## 改善箇所説明図

### 基準不適合発生箇所

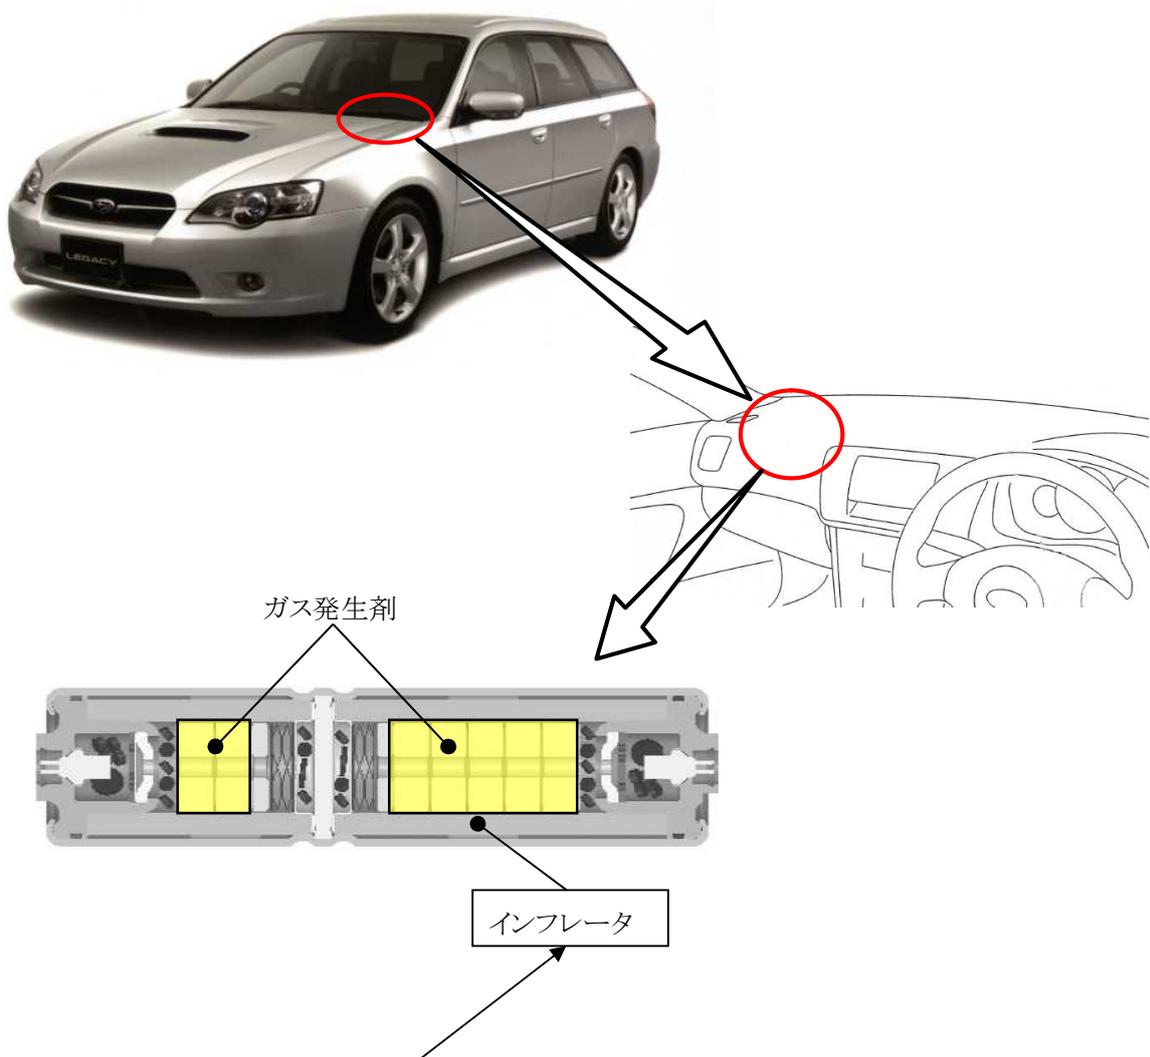
助手席用二段展開制御式エアバッグのインフレーター(膨張装置)において、ガス発生剤の吸湿防止が不適切なため、温度および湿度変化の繰り返しによりガス発生剤が劣化することがある。このため、エアバッグ展開時にインフレーター容器が破損するおそれがある。

全車両、助手席用エアバッグインフレーターを対策品に交換する。

なお、部品が供給できない場合には、暫定措置として新品に交換する。または、助手席用エアバッグの機能を停止し、助手席サンバイザ部に当該エアバッグが作動しない旨の警告を表示する。

エンジンルーム内の左ストラット取付け部の前方に黄色ペイントを3箇所塗布する。
